Anlage 4

Von: Philipp Hoffmann <hoffmann@monte-mare.de>
Gesendet: Montag, 21. September 2015 20:17
An: Naujock, Wilfried
Betreff: AW: Stellungnahme Treppe Hallenbad
Anlagen: Position der Treppe.JPG

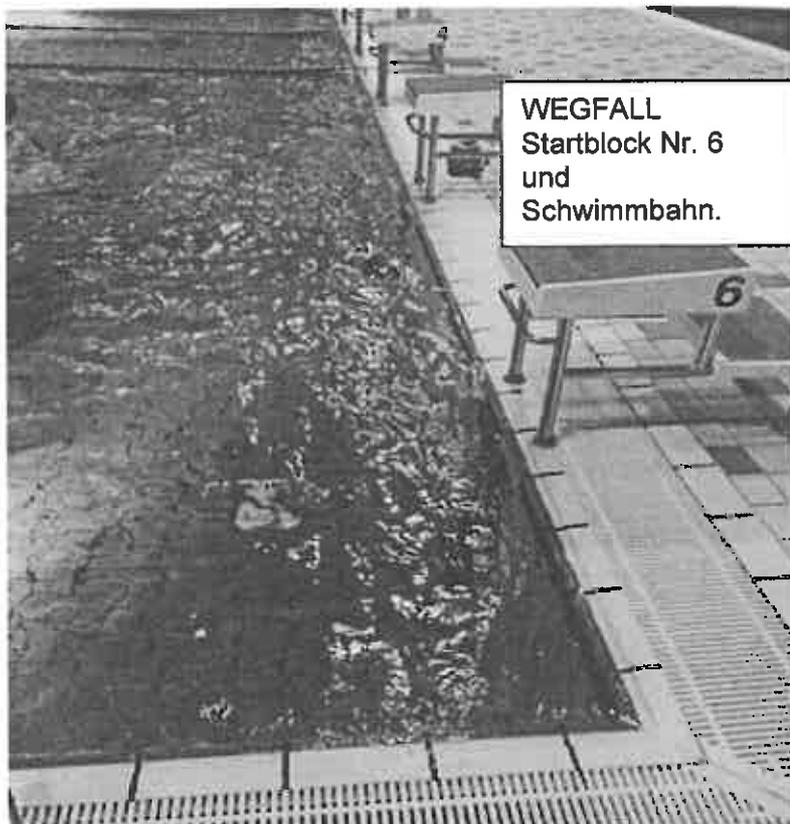
der Einbau einer solchen Treppe würde zu Folge haben, dass eine komplette Wettkampfbahn im 25 m Becken entfallen würde. Für die Befestigung dieser Treppe müsste ein Startblock entfernt werden. Der Einstieg ins Becken wäre erleichtert, aber um zur Treppe zu gelangen, müssten die Badegäste zunächst komplett am Becken – sprich 25 Meter – entlang laufen um diese zu erreichen. Denn es bietet sich nur diese eine Position an, damit Wassertiefe und Befestigungspunkte stimmen.

WEGFALL
Startblock Nr. 6
und
Schwimmbahn.

Dieser Einstieg wäre dann
überflüssig.

Insofern befürworte ich aus meiner Sicht eine solche Installation nicht. Selbstverständlich würde mit Sicherheit durch die Anbringung einer solchen Treppe einigen Mitbürgern geholfen werden, aber m.E. stehen Kosten und Nutzen in diesem Fall in keinem Verhältnis.
